Vysvětlení, doplnění zadávacích podmínek č. 1 (Dodatečná informace č. 1)

Zakázka: „Diagnosticke a pracovni stanice pro Oblastni nemocnici Náchod“

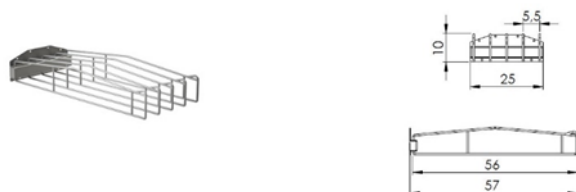
Vzhledem k nejasnostem v zadávací dokumentaci prosíme tímto o upřesnění požadované konstrukce věšáku na RTG zástěry na zeď (včetně výztuh) + požadovaný způsob ukotvení do vestavby operačních sálů.

Věšák na RTG zástěry je typový výrobek, jehož příklad níže uvádíme. Výztuhy musí být dimenzovány tak, aby je ve stěnách vestavby operačního sálu od výrobce EP Rožnov a.s. tento věšák vč. počtu zástěn unesl.
